SCE 接线端盖线缆卡扣加强升级

思科普SCE21压缩机现有接线端盖117U1028，细节详见图1。

图2. 线缆卡扣根部原设计

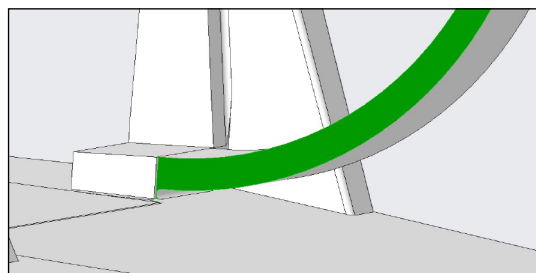
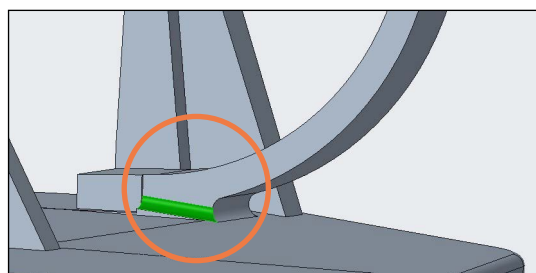
为改善客户体验，思科普将线缆卡扣根部连接处进行加强升级，通过调整线缆卡扣根部连接处的倒角来降低断裂的风险，从而提高其强度。升级前后的细节详见图2和图3。

本次接线端盖升级后，其外形保持不变，安装和功能与原设计100%兼容。
